改善箇所説明図

不具合の概要

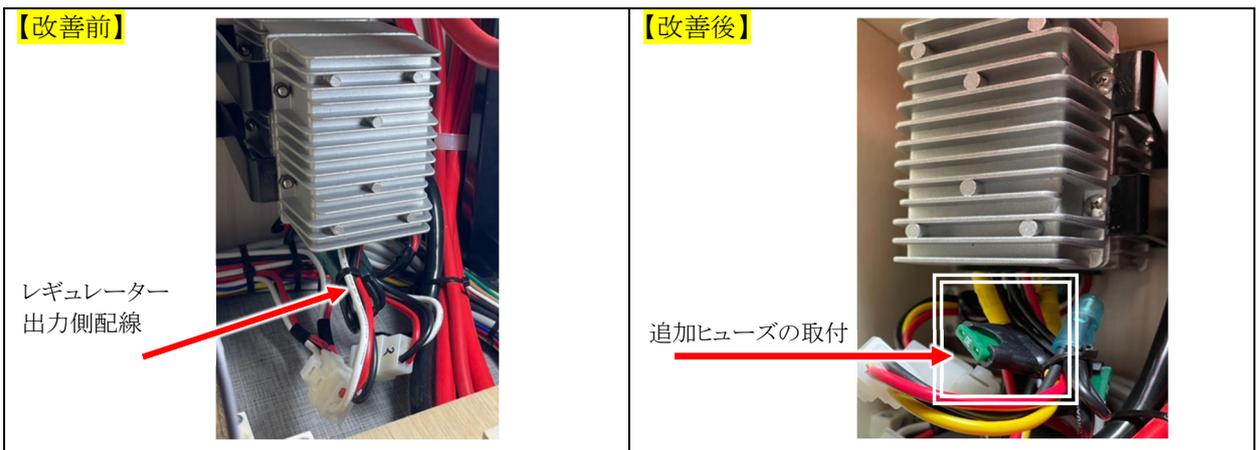
交換/対策部位

基準不適合部位

レギュレーターとキャンピング車の予備バッテリー電圧安定装置(以下、「レギュレーター」という)において設計検討が不十分なため、レギュレーター出力側からヒューズまでの距離が長いものがある。そのため、異常電流が発生した際に電流がカットされず、最悪の場合、火災に至るおそれがある。

全車両、レギュレーター出力側直後にヒューズを追加する。

識別 : 施工後、改善実施済車には、運転席側ドア開口部のドア ストライカ付近に No.5631 ステッカーを貼付する。
